## AVIS IRSN N° 2023-00163

**Objet :** Agence nationale pour la gestion des déchets radioactifs (Andra)  
Centre de stockage de l'Aube (CSA) – INB n°149  
Engagement pris dans le cadre du second réexamen de l'INB n° 149 (E35 relatif à la  
couverture)

**Réf. :** Lettre ASN CODEP-DRC-2022-036228 du 18 novembre 2022

Figure 1 – Illustration de la couverture définitive retenue par l'Andra pour le CSA, d'après le dossier du second réexamen de sûreté. Echelle non respectée.

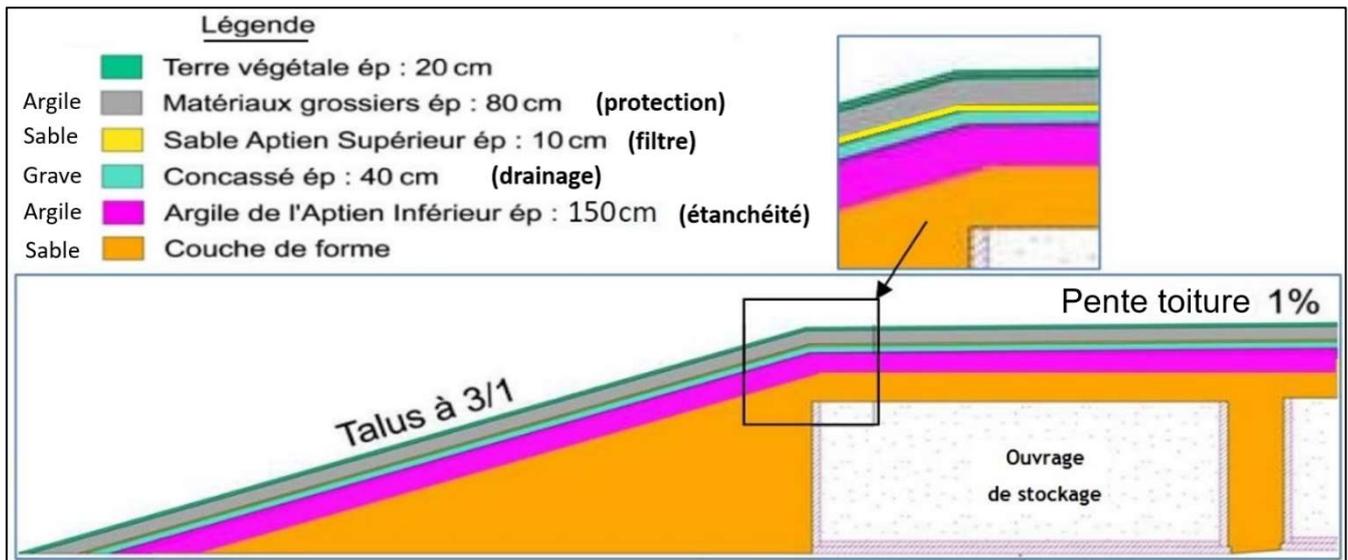
Le concept de référence retenu par l'Andra consiste en une couverture multicouche de 3,4 m d'épaisseur totale minimale avec des pentes en toiture de 1 % dans la longueur et de 8 % dans le sens transversal. Au niveau des talus, l'Andra retient une pente de 33 % (3 de largeur pour 1 de hauteur ; pente dite de 3H/1V). Le concept retenu à ce jour comporte, des couches inférieures aux couches supérieures (cf. figure ci-après) : une couche de forme en remblai d'une épaisseur supérieure ou égale à 0,4 m d'épaisseur posée sur les ouvrages et constituée de sable de l'Aptien supérieur, une barrière imperméable (ou couche « d'étanchéité ») d'1,5 m constituée d'argile de l'Aptien inférieur, une couche de drainage constituée de 0,4 m de matériau concassé (grave), une couche de

0,1 m de filtre en sable de l'Aptien supérieur, une couche de protection de 0,8 m constituée de matériaux grossiers à base d'argile de l'Albien altérée et enfin une couche de 0,2 m de terre végétale.
